**AVIS** DU CONSEIL DU PATRIMOINE DE MONTRÉAL

## Centre-ville – révision des hauteurs et densités

2<sup>e</sup> avis - A11-VM-08

Figure 1 : modifications aux hauteurs et aux densités proposées dans le secteur du square Dorchester et de la place du Canada (Arrondissement de Ville-Marie, juin 2011, p. 35, ajout en blanc du site du patrimoine par le CPM).

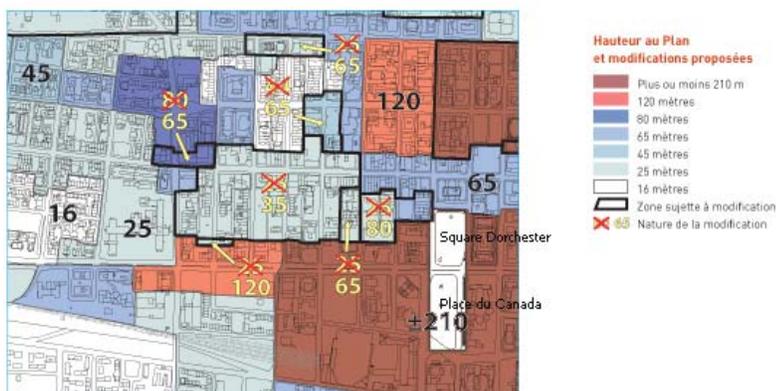
Or, la révision proposée inclut une augmentation des hauteurs sur une partie de l'îlot bordant au nord-ouest le square Dorchester - incluse dans le site du patrimoine proposé – où se trouvent actuellement quelques bâtiments de deux à quatre étages, pour faire passer de 65 à 80 mètres le plafond permis<sup>1</sup>. Cette partie d'îlot se trouve dans un segment de la rue Sainte-Catherine où, ailleurs, les hauteurs sont maintenues à 65 mètres (voir la figure 1). Le CPM estime que, pour assurer une certaine cohérence au site du patrimoine et mettre en valeur l'édifice Dominion Square, dont la valeur patrimoniale est exceptionnelle, il est nécessaire de conserver la limite de hauteur de 65 mètres.

- Conserver la hauteur maximale de 65 mètres dans la partie de l'îlot bordant au nord-ouest le square Dorchester et incluse dans le site du patrimoine proposé.
